From: 5.1.2e
Sent: 9/23/2025 1:18:00 PM +00:00
To: "Bevoegd Gezag Archeologie" 5.1.2e
Cc:
Subject: BIJLAGE 11. Bevestiging beoordeling Gem. Nijmegen - Archeologie

Van: Bevoegd Gezag Archeologie
Verzonden: dinsdag 23 september 2025 07:46
Aan: 5.1.2e ; Bevoegd Gezag Archeologie
CC: 5.1.2e ; 5.1.2e
Onderwerp: RE: FO N325/Ubbergseweg - Archeologie en OOO.

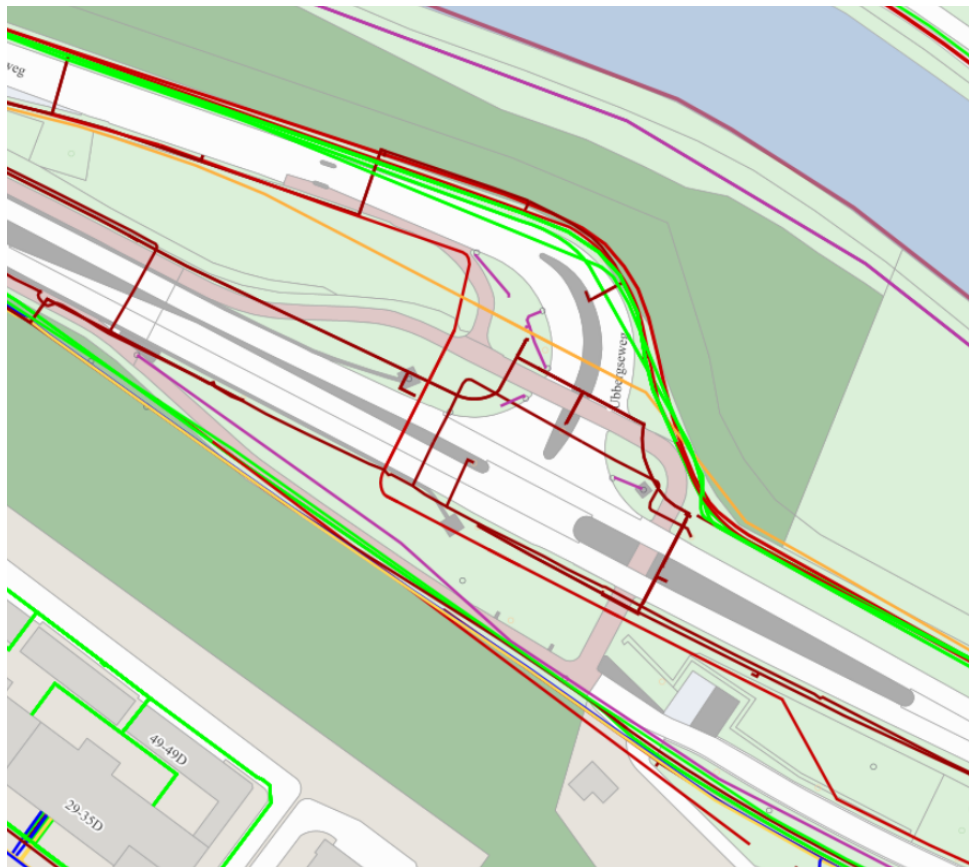
De kabels op de klic lopen bij ons wat anders. Hierdoor krijg je meer nieuwe stukken tracé waarbij archeologisch onderzoek noodzakelijk is. Hierbij nog een afbeelding van de klic die ik heb geraadpleegd. Voor de kabels ten zuiden van de weg lopen anders.

Als je kijkt naar jullie tekeningen en het advies document van BAAC dan zouden vooral ten zuiden van de weg de ingrepen archeologisch begeleiden. De meeste komen niet dieper dan de maat die is aangegeven in het advies document van BAAC. Het gaat om dan om alle lichtmasten (oranje), VRI-portaal (paars), riolering (blauw) en het voetbad, grasbeton ten zuiden van de weg (tegen de stuwwal). Afhankelijk van de kabels tracé die niet op de klic staan maar wel in jullie tekening.
